Lfd. Nr.	Bürger	Stellungnahmen (im Originaltext)	Behandlung der Stellungnahme im weiteren Verfahren (nach frühzeitiger Unterrichtung)
1	Bürger:in 1 Schreiben vom 08.03.2025	Gemeinsame Stellungnahme der Anwohner Punkt 1: Eingliederung des geplanten Bauvorhabens in die Umgebungsbebauung 1.a Umfang und Höhe der geplanten Bebauung Sowohl Umfang als auch Höhe der geplanten Baukörper gliedern sich nicht in die vorhandene Umgebungsbebauung der Friedrichstraße ein. Die Höhe der geplanten Bauobjekte beträgt 13,72m. Vergleichbare Bebauungshöhen in direkter Umgebung, beispielsweise Friedrichstraße 11a - 15, reichen von 6,50 – 10,50m Höhe. Auch das zuletzt gebaute Objekt (Hausnummer 15a, [REDACTED]) musste sich an die höchste Bebauung der Umgebung von 10,50m (Friedrichstr.11 a) halten als Vorgabe der Gemeinde Pfintal. Das Wohnhaus an der Seite der Friedrichstraße (Nr.13), hat eine Höhe von 6m. Die Höhe des geplanten gegenüberliegenden Hauses beträgt 13,72m. Diese Höhendifferenz ist inakzeptabel und entspricht nicht der Umgebungsbebauung. Zudem sind alle Gebäude in direkter Umgebungsbebauung auf ihren Grundstücken in der Friedrichstraße zurückgesetzt. Dies sollte bei dem geplanten Bauvorhaben b

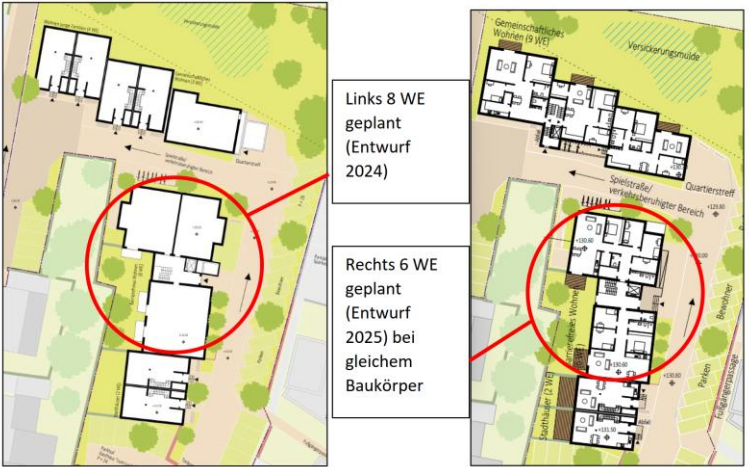
Lfd. Nr.	Bürger	Stellungnahmen (im Originaltext)	Behandlung der Stellungnahme im weiteren Verfahren (nach frühzeitiger Unterrichtung)
		 Foto von etwaiger Ansicht Süd (2,1-fache Höhe des gegenüberliegenden Hauses Nr. 13), zudem keine zurückversetzte Bebauung wie bei allen anderen Objekten an diesem unteren Teil der Friedrichstraße. Dies ist keine Anpassung an die Umgebungsbebauung.	Die dargestellte Neubebauung wurde nach der frühzeitigen Beteiligung geändert (vgl. vorangestellte Darstellung). Die Montage der Ansichtszeichnung in eine unmaßstäbliche Fotoaufnahme entspricht nicht den tatsächlichen Höhenverhältnissen. Eine "Anpassung" an den niedrigsten Baukörper der Umgebung ist nicht erforderlich. Nachbarschützende Vorschriften der Landesbauordnung werden sicher eingehalten.
		Die geplanten Baukörper passen vom Gesamtvolumen nicht in die direkte vorhandene Umgebungsbebauung hinein. Die geplanten Volumina der Baukörper übersteigen die vorhandenen Baukörper in direkter Umgebung der nördlichen Friedrichstraße erheblich.	Zur Anpassung an die "vorhandene Umgebungsbebauung" vgl. vorangegangene Stellungnahme.

Lfd. Nr.	Bürger	Stellungnahmen (im Originaltext)	Behandlung der Stellungnahme im weiteren Verfahren (nach frühzeitiger Unterrichtung)
			 Aktueller Stand, Überarbeitung nach der frühzeitigen Beeiligung (Nordansicht)
		Wohnhaus Friedrichstraße Nr. 13 mit 1,5 Stockwerken und einer Höhe von 6,50m direkt gegenüber der geplanten Bebauung ist in dieser Ansicht (Ansicht Gemeinschaftliches Wohnen Süd) nicht eingezeichnet (hier in hellblau angedeutet). Die geplante Bebauung entspricht der 2,1-fachen Höhe dieses bestehenden Gebäudes direkt gegenüber! Die Umgebungsbebauung im nördlichen Ende der Friedrichstraße überschreitet 2,5 Stockwerke nicht. An dieser gilt es sich zu orientieren. Zudem sind die bestehenden Objekte im nördlichen Teil der Friedrichstraße deutlich zurückgesetzt. Dies wurde in der Planung der Neubauten nicht berücksichtigt.	Der vorhandene Gebäudebestand der Umgebung, insbesondere in der Friedrichstraße besteht aus ein- und zweigeschossigen Wohngebäuden, zum Teil mit hohem Sockel, Kniestock, teilweise mit hohen Geschosshöhen sowie mit geneigten Dächern. Die geplante Bebauung ist angesichts des Bestandes und vor dem Hintergrund der von der Gemeinde angestrebten Nachverdichtung keine unangemessene Entwicklung. Das Gebäude wird ca. 2,80 m von der Grundstücksgrenze abgerückt. Der geringste Abstand zwischen den genannten Gebäuden beträgt ca. 11,60 m.

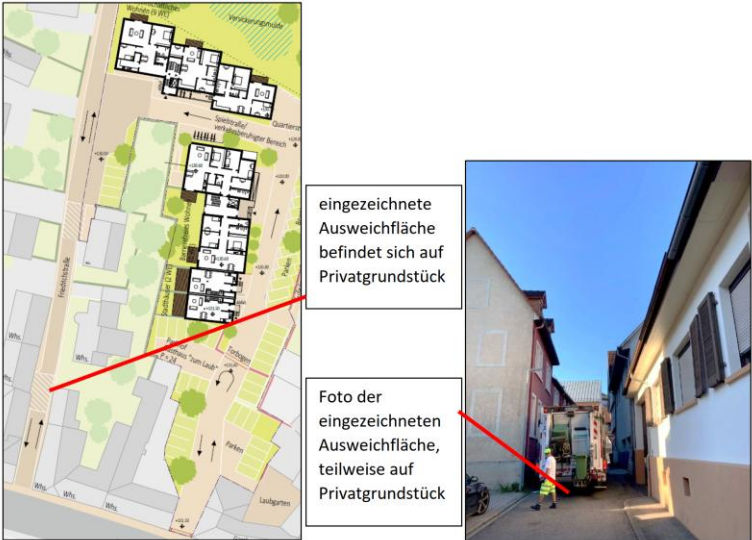
Lfd. Nr.	Bürger	Stellungnahmen (im Originaltext)	Behandlung der Stellungnahme im weiteren Verfahren (nach frühzeitiger Unterrichtung)
		Die vorgesehene Bebauung mit 17 WE steht nicht in Relation zu den vorhandenen WE in der Friedrichstraße. Derzeit befinden sich in der Friedrichstraße 17 WE. Die vorliegende Planung würde eine Verdopplung der WE bedeuten, was sowohl die Verkehrssituation als die Einbettung in die bestehende Bebauung erheblich beeinträchtigen würde. Zudem haben wir folgende Bedenken: Im Entwurf, der am 28.01.2024 auf der Gemeinderatssitzung vorgestellt wurde, waren in den Gebäuden direkt an der Friedrichstraße (Wohnen junge Familien und Gemeinschaftliches Wohnen) insgesamt 7 WE geplant. Diese wurden in der neuen	Die Anzahl der Wohneinheiten ist nicht Gegenstand der Bebauungsplanfestsetzungen. Insgesamt ist eine bedarfsgerechte Mischung von unterschiedlichen Wohnformen und Wohnungsgrößen vorgesehen. Durch die Überarbeitung der Gebäudetypen und der Wohnungsgrößen sind aktuell ca. 20 bis 22 Wohneinheiten mit einer großen Bandbreite und einer gewissen Flexibilität geplant. So ist beispielsweise im südlichen Bau Feld ein Bereich mit flexiblen Wohnungsgrößen vorgesehen. Hier können entweder 2 sehr große Vier-Zimmerwohnungen entstehen oder 2 Drei-Zimmerwohnungen mit jeweils einer angrenzenden Ein-Zimmerwohnung. Je nach familiärer Situation wären die Appartements mit geringem baulichem Aufwand zuschalt- oder abtrennbar. Insgesamt reichen die Wohnungsgrößen von Ein- und Zwei-Zimmerwohnungen mit ca. 36 bis 54 m² für Einzelpersonen oder Paare über familiengerechte Drei- bis Fünf-Zimmerwohnungen mit ca. 72 bis 150 m² bis zu den beiden Stadthäusern mit knapp 160 m² Wohnfläche. Damit deckt die Vorhabenplanung ein großes Nachfragespektrum und vielfältige Wohnbedürfnisse ab. Die maximale Anzahl der Wohneinheiten (22 WE) entspricht der Annahme des Verkehrsgutachtens (Modus consult GmbH, Karlsruhe, Februar 2022). Das Gutachten stellt zusammenfassend fest, dass trotz der hohen Belastung im Bestand (B10 / B293), die geplante Bebauung mit einem zusätzlichen Verkehrsaufkommen von 65 KfZ <u>pro Tag</u>, nicht zu einer Verschlechterung der verkehrlichen Situation führen wird. Zur verkehrlichen Situation vgl. auch Stellungnahme zum nachfolgenden Punkt 2, "Verkehrssituation und -sicherheit". Die aufgeführten Bearbeitungsstände und Veränderungen in der Planung spiegeln den Planungsprozess und die vielfältige Nachfragesituation. Ziel ist insbesondere eine bedarfsgerechte Mischung von Wohnformen und Wohnungsgrößen, um ein möglichst

Lfd. Nr.	Bürger	Stellungnahmen (im Originaltext)	Behandlung der Stellungnahme im weiteren Verfahren (nach frühzeitiger Unterrichtung)
		Planung durch einen größeren Baukörper mit 9 WE ersetzt. Gleichzeitig waren damals im Baukörper „Barrierefreies Wohnen“ neben den Stadthäusern ursprünglich 8 WE geplant, im neuen Baukörper „Barrierefreies Wohnen“ gleicher Größe sind es nun 6 WE mit dafür teilweise doppelt so großen Wohnungen (aktuell geplante Wohnungsgrößen von 125 – 150m²). Weshalb bei gleichbleibendem Baukörper hier nun weniger WE geschaffen werden sollen, erschließt sich uns nicht. Es erscheint uns mehr als wahrscheinlich, dass hier im Nachgang mehr als die nun geplanten 6 WE entstehen sollen. Wir halten es für möglich, dass in dem Gebäudekomplex „Barrierefreies Wohnen“ bis zu 10 WE (statt der hier benannten 6 WE) entstehen könnten.	breites Angebot für die unterschiedliche Nachfrage nach Wohnraum bieten zu können (vgl. vorangegangene Stellungnahme).

Links 8 WE geplant (Entwurf 2024) Rechts 6 WE geplant (Entwurf 2025) bei gleichem Baukörper Die Änderungen der Planung von 2024 auf 2025 ändern zudem etwas an der Optik bzw. Massivität der Bebauung. Zur Veranschaulichung nochmals: Wohnhaus Nr.13 mit 6,50m Höhe gegenüber (in blau).	Im markierten Bereich sind insgesamt ca. 9-11 Wohneinheiten mit flexiblen Wohnungsgrößen geplant. Der Wohnungsmix reicht hier von Ein- bis Fünf-Zimmerwohnungen (vgl. vorangegangene Stellungnahme).
